KARMØY KOMMUNE

Tilleggsinnkalling

Plan 2116 for offentlig ettersyn - Danielsen ungdomsskole - detaljregulering

SAMMENDRAG AV UTTALELSER, SAMT ADMINISTRATIV VURDERING

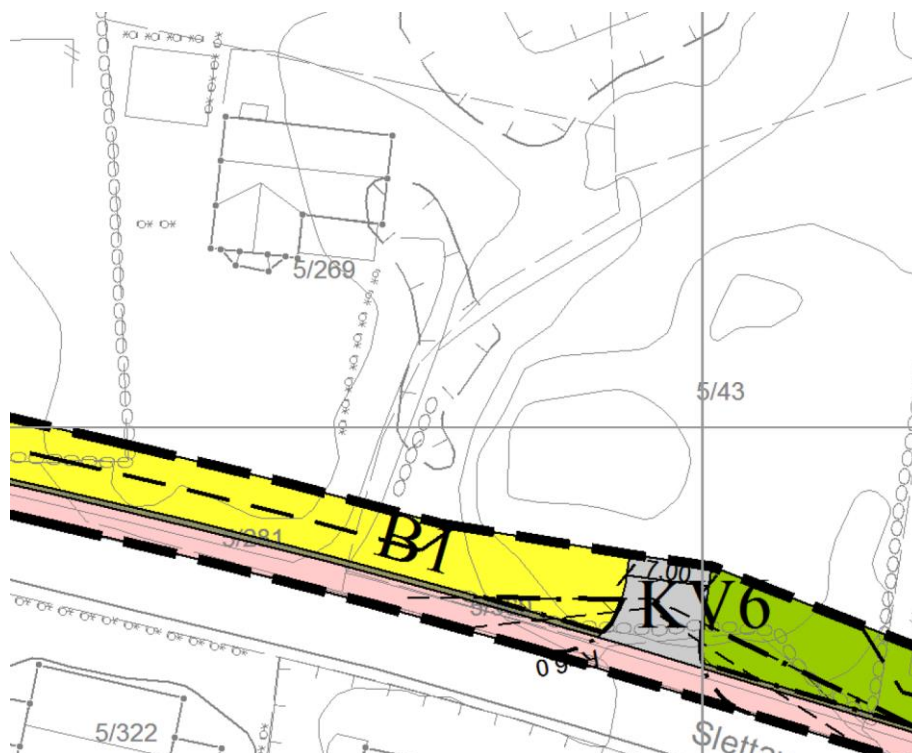
Gunvaldsen er en av eierne 5/269, som ligger på nordsiden langs Slettavegen. Hun ønsker ikke at en utvidelse av fortau og sykkelveg skal gå inn på hennes tomt. Begrunnelsene er at verdien av tomten forringes, vegen kommer for nær huset, og hagen vil bli mindre. En utvidelse vil også være et faremoment med tanke på at eiendommen har avkjørsel fra Slettavegen. Gunvaldsen mener at Slettavegen er overlastet fra før og at det ikke må bli mer trafikk på vegen. Foreslår at det legges ny vei et annet sted, for eksempel fra industriområdet til parkeringsplassen ved storhallen.

Planforslaget regulerer inn et 2,5 meter bredt fortau langs nordsiden av Slettavegen, samt et 0,50 meter bredt belte med annen veggrunn, se kapittel 5.8.4 for beskrivelse og utklipp fra plankart under. Dette medfører at utvidelsen av fortauet vil gå omtrent 30 cm inn på eiendommen til Gunvaldsen. Ettersom byggegrensen skal være 3,0 meter fra fortauet blir byggegrensen flyttet nærmere fortauet enn i dagens reguleringsplan.

Løsningen fører til at omtrent 5,3 m² av eiendommen må erverves.

Planbeskrivelsen viser at biltrafikk til skolen er relativ liten sammenlignet med de andre funksjonene og boligene som har sin adkomst fra Slettavegen fra før, dvs. 4-5 3% av samlet trafikk, se kapittel 5.8. Størsteparten av trafikken generert av skolen består av gående og syklende. Avkjørselen til eiendommen ligger på et bent strekke av Slettavegen, slik at det vil være tilstrekkelig sikt for både bilister, syklende og gående.
